設計について

大成建設・梓設計・隈研吾建築都市設計事務所共同企業体

平成28年11月24日

項目	内容
①	風の大庇 ルーバー形状変更について
②	空の杜の変更について
③	1階エントランス 天井ルーバー変更について
④	エキスパンションジョイント 工法変更について
⑤	価格交渉以降のコストコントロールについて
⑥	下水熱利用熱源システムの検討について
⑦	次世代燃料電池（SOFC）設置について
⑧	維持管理費について
⑨	トップライトルーバーについて
⑩	人工地盤について
⑪	前回指摘事項について
質 疑 応 答

「風の大庇」詳細

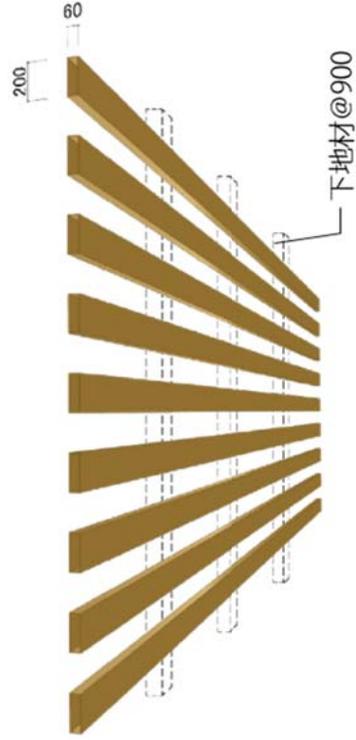
風の大庇 ルーバー形状変更について

増 → 下地ピッチ変更 (1400mm→900mm) + アルミ板厚アップ

減 → 輸送コスト

→ ルーバー断面変更 (200×200⇒200×60)

⑥ 下水熱利用熱源システムの検討について

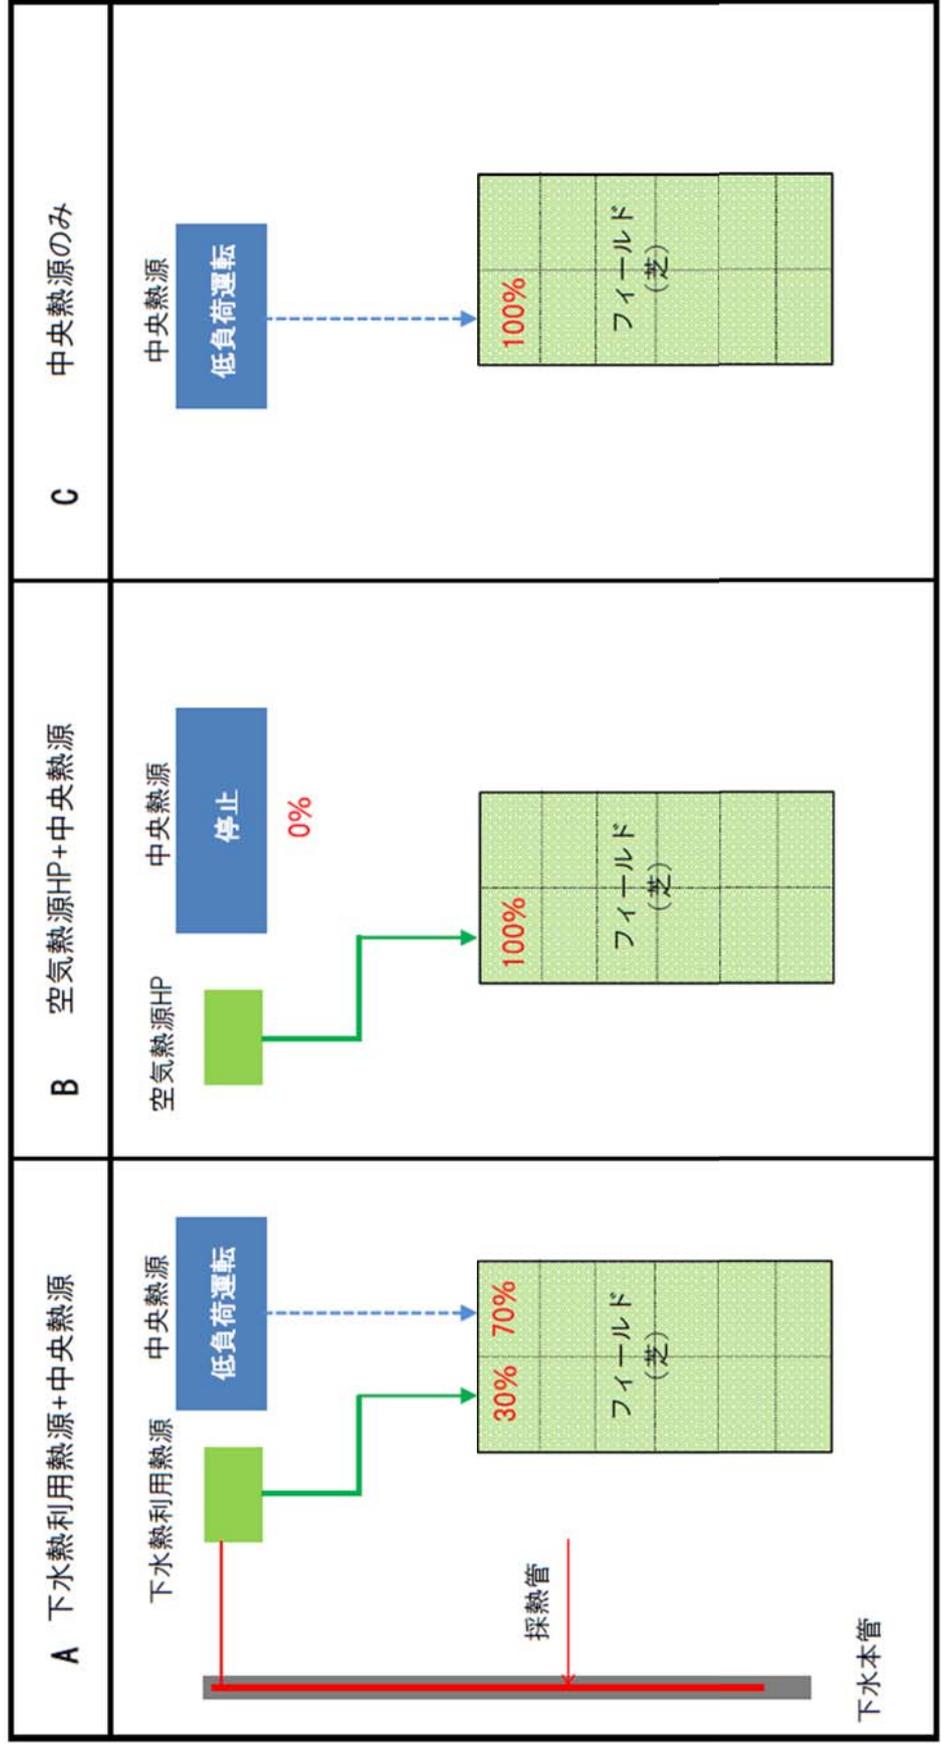
導入の背景

◆敷地内に総長約350mにわたって
下水本管（千駄ヶ谷幹線）が存在

◆イベント開催時と非開催時における
空調負荷の変動が非常に大きく
低負荷対応への配慮が必要

◆下水熱利用熱源を含んだシステム及び低負荷に対応する小容量熱源を検討

低負荷運転性・LCC・環境性について検討

⑥ 下水熱利用熱源システムの検討について

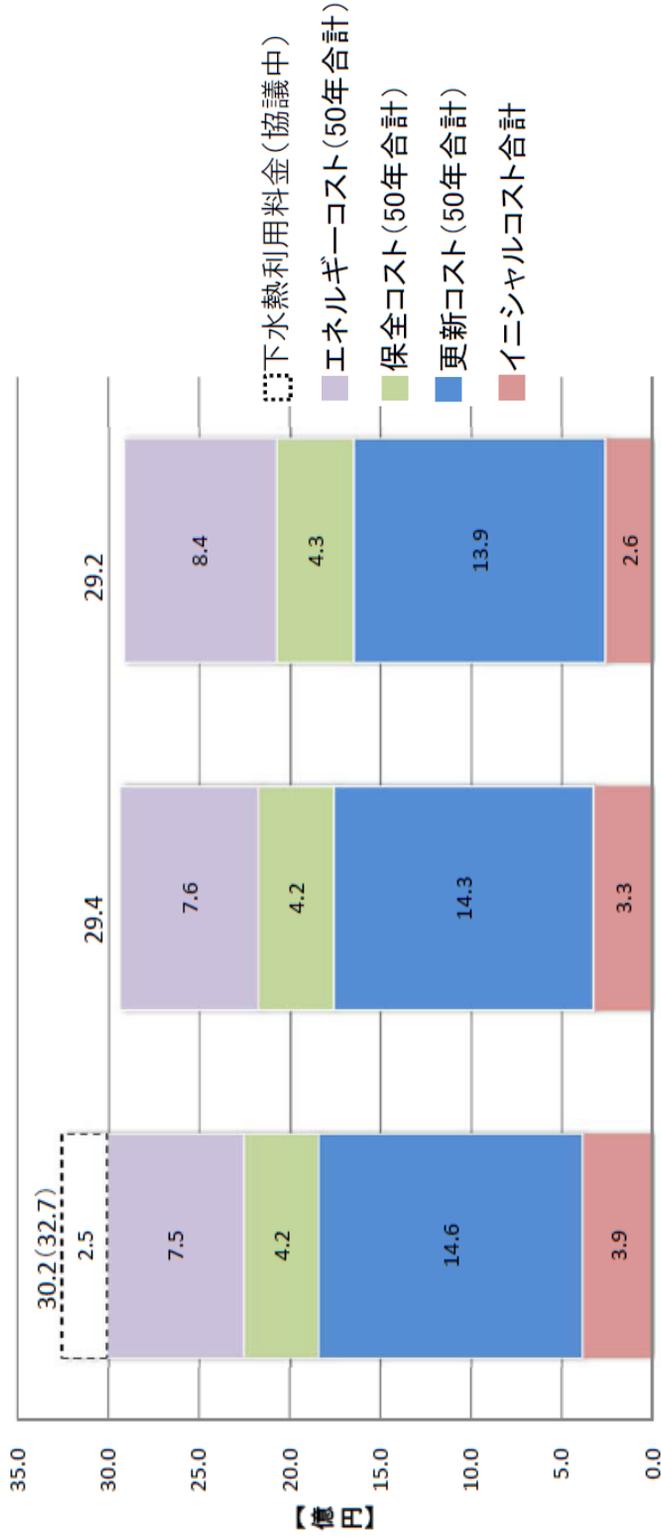
◆コスト比較 (LCC50年)

種別	A 下水熱利用熱源+中央熱源	B 空気熱源HP+中央熱源	C 中央熱源のみ
維持管理コスト (50年合計)	【提案】	▲ 0.2	0.3
LCC (50年合計)	【提案】	▲ 0.8	▲ 1.0
評価	△	○	○

※A案では、下水熱利用設備の使用中止に当たっては、下水本管内の採熱管の撤去が必要となる

LCCではC案が最も安い。(維持管理コストで大きな差はない。)

⑦ 次世代燃料電池（SOFC）設置について

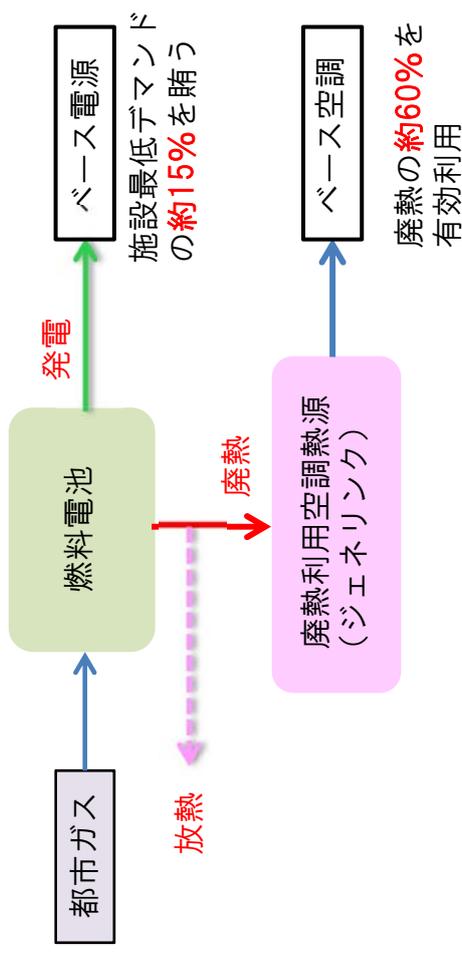
◆設置機器想定仕様

項目	想定仕様
発電電力	50KW級
発電効率	55%
冷温水能力	冷水18KW 温水30KW
総合効率	85%
騒音値	65 dB
寸法	D2.2m×W4.5m×H2.5m

◆導入システム概念

【導入効果】

- 一次エネルギー消費量 : 約623GJ/年 削減
(年間一次エネルギー消費量の0.5%)
- ランニングコストメリット : 約80万円/年 削減
- 環境配慮メリット : 約48t-CO₂/年 削減

⑨ トップライトルーバーについて

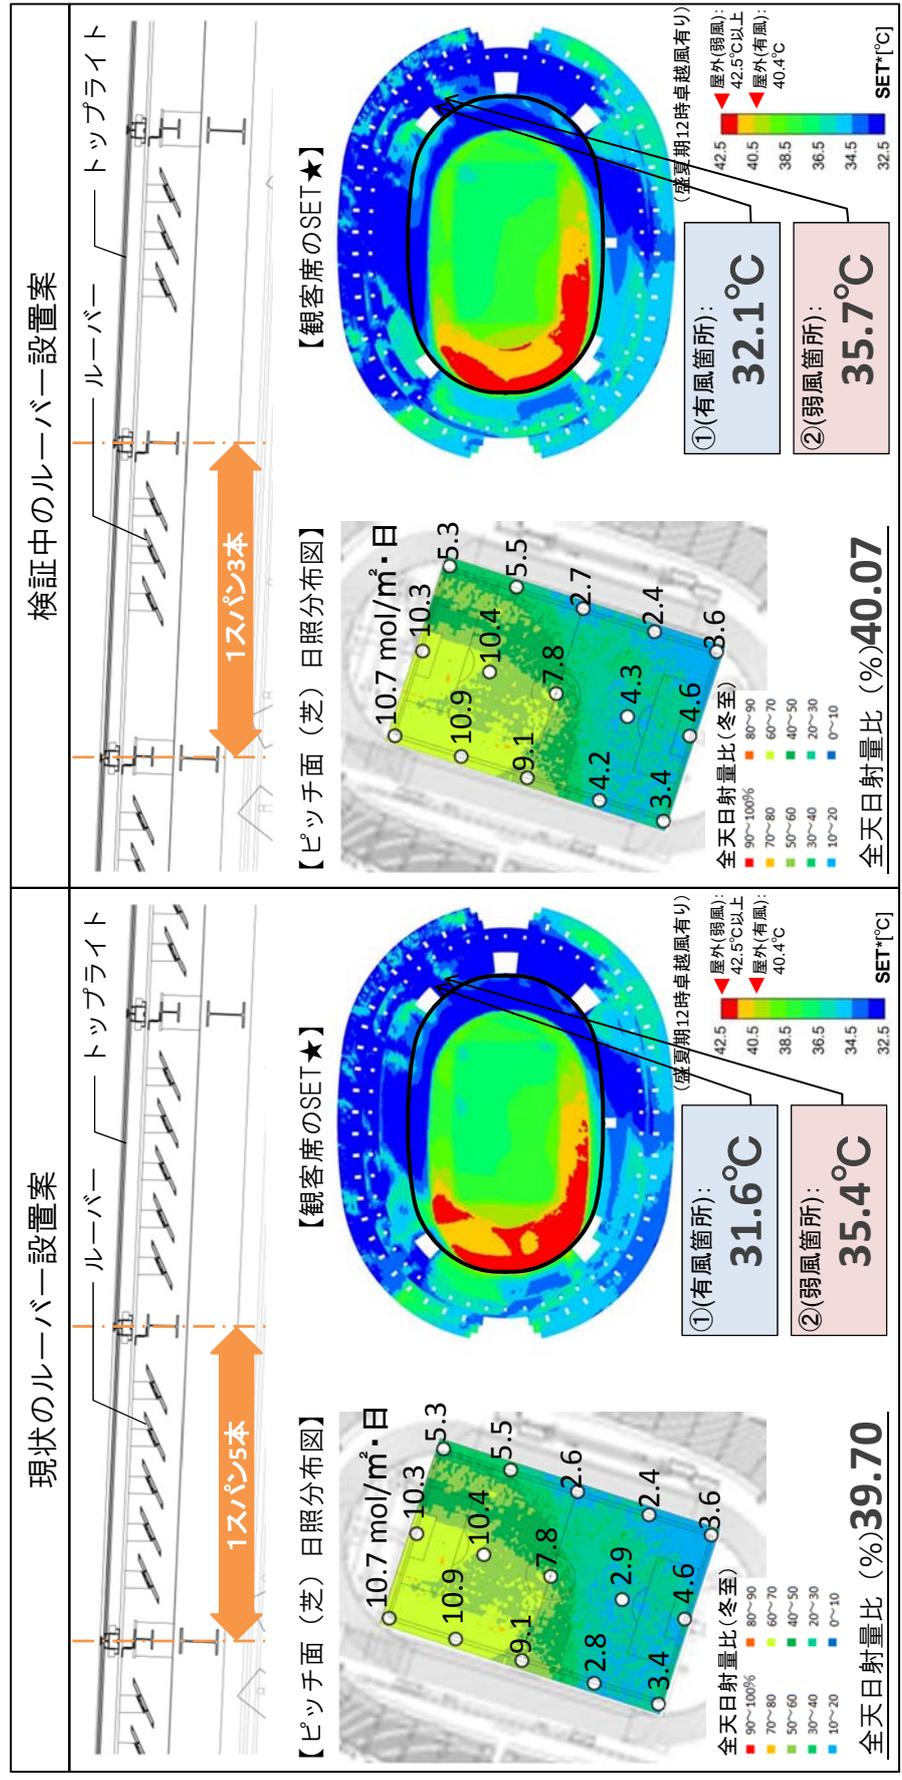
見直しの考え方

- 現在、客席における**温熱環境の確保**、及び**芝への日射量確保の両面**から、詳細な検証を実施中。
- **ルーバー設置のピッチを調整**することで、最適なバランスを検証中。
- 今後、Ⅱ期事業において**更なる見直し検証を進め**、対応の可否について**JSCと調整**予定
